**VYSVĚTLENÍ ZADÁVACÍ DOKUMENTACE č. 5**

„Snížení energetické náročnosti budovy městského úřadu v Trutnově“

Dotaz č. 22:

Dle „D.1.1_Výkresová část (NOVA).pdf“ Detail 02- projektové dokumentace zadavatel požaduje:

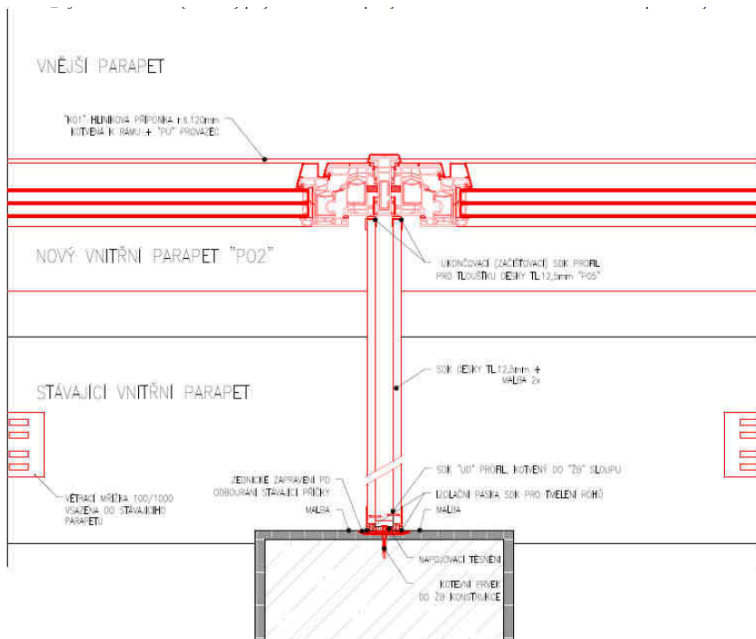
1. Dle „Technické zprávy“ projektové dokumentace zadavatel požaduje:

Po celém obvodu objektu jsou k pásovým okenním výplním dopojeny dělicí příčky, které jsou provedeny z dřevotřískové desky tl.22mm, SDK obkladu tl.10mm, a plátěné tapety opatřené malbou. Celá konstrukce příčky bude odstraněna (v šířce 600mm), bude začistěno stávající napojení na nosnou konstrukci (SDK příčka vs ŽB sloup, zděná příčka).

Dotaz 1.1: Soupis prací obsahuje napojení SDK profilu (na okenní rámy)

15	K	763001	D+M ukončující SDK profil s dilatační páskou	bm	384,000
VV		"schema P05" 384,0			384,000

Dle položky 15 a z popsaného detailu se domníváme, že zadavatel požaduje montáž nové SDK příčky, ale v předloženém soupisu prací v tomto rozsahu postrádáme dodávku a montáž SDK stěny. Tímto vyzýváme zadavatele k upřesnění a sjednocení všech částí zadávací dokumentace.

Zadavatel vyhovuje dotazu tazatele a doplňuje novou SDK příčku. V tomto směru zadavatel provedl úpravu Výkazu výměr pro ČÁST I. v rámci Přílohy č. 2a – Soupis stavebních prací a výkonů (výkaz výměr) – ČÁST I., kde byla doplněna nově položka č. 18 a upravena výměra položky č. 14, ve vztahu k dotazované SDK příčce. Zároveň Zadavatel provedl úpravu v detailu napojení v rámci výkresu označeného jako „ASR_Trutnov-DET“, který je součástí souboru D.1.1 Výkresová část (číslo strany 29) v rámci Přílohy č. 1 Zadávací dokumentace – Projektová dokumentace pro ČÁST I. – složka „D.1.1 ASR“.
